## 協力工場 不良品連絡書

仕様番号 PMMR8631-21

品名 Jタイプナイフタンシ

件名 : PMMR8631-21 絞り先端部黒ずみ調査依頼について

## 1. 対象品

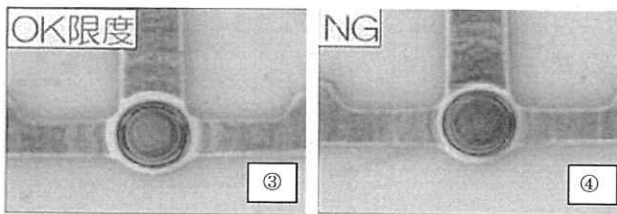
内容 : 製品絞り先端部分に限度内ですが黒ずみの傾向があり調査を依頼されました。

## 3. キープサンプル確認結果

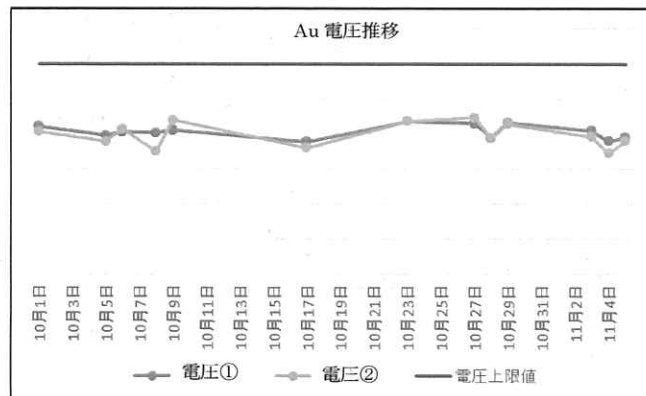
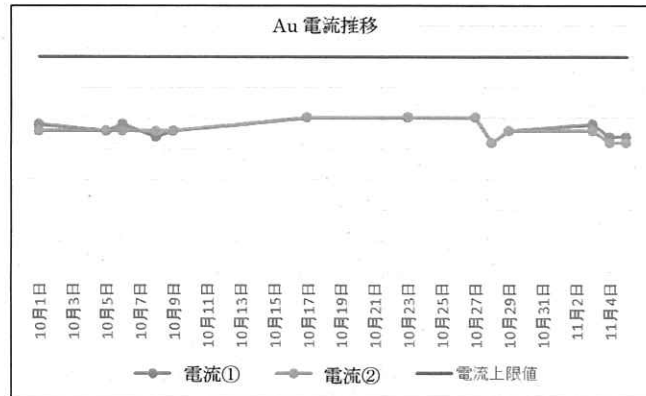
&lt;限度見本のレベルの良い見本より1・2・3(OK 限度)・4 (NG)とランク分けして判定しました。&gt;

結果:調査期間内に3(OK 限度)レベルを超える黒ずみは確認されませんでした。

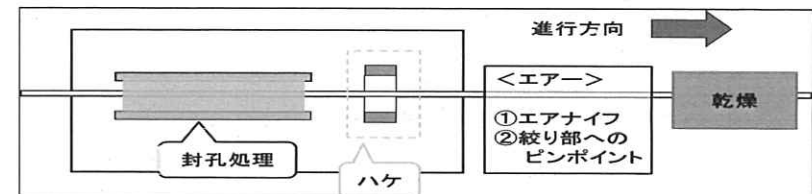
- ④ 黒ずみは、溶剤系特有のものとして捉えていますが、水溶性変更後、限度見本はどのようにお考えでしょうか？

⇒封孔処理液の変更により黒ずみの見え方に違いが生じる可能性がございます。

変動が無い事を基本とし、限度見本については検討を進めてまいります。

## 2)ハケの劣化

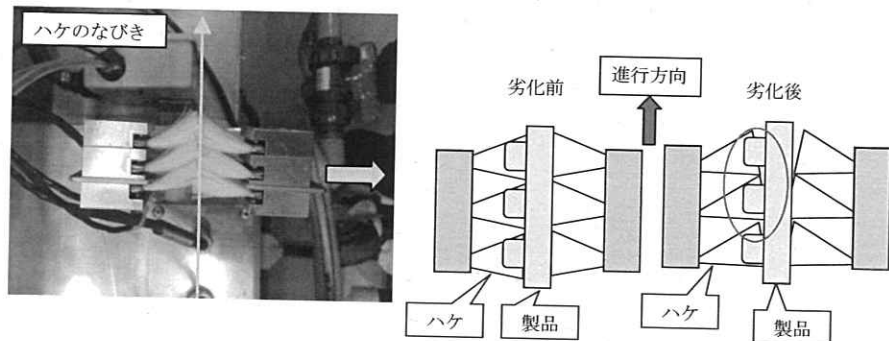
- ⑤ ハケの劣化による封孔処理の付着量変化についてご説明ください。

- ・ハケは使用を続けていると進行方向にびびてしまいます。
- ・ハケがびびって製品への接触が弱くなり、付着量が増えてしまった。

## 3)ハケの管理

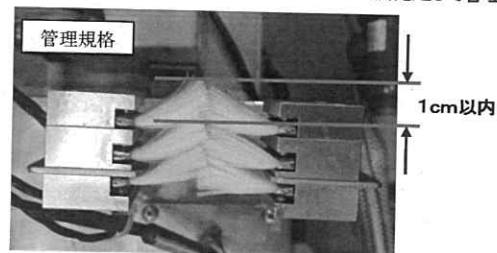
- ① ハケの劣化管理値とは、どのように より定量化に近い形で定められているのでしょうか？

- ・毛の先端が付け根より1cm以内（スケールにて測定）として管理を行ってまいりました。

- ・長時間の加工の中でハケの劣化による黒ずみが発生傾向を示していましたが、限度見本と比較して合格であった為アクションを取ることができませんでした。
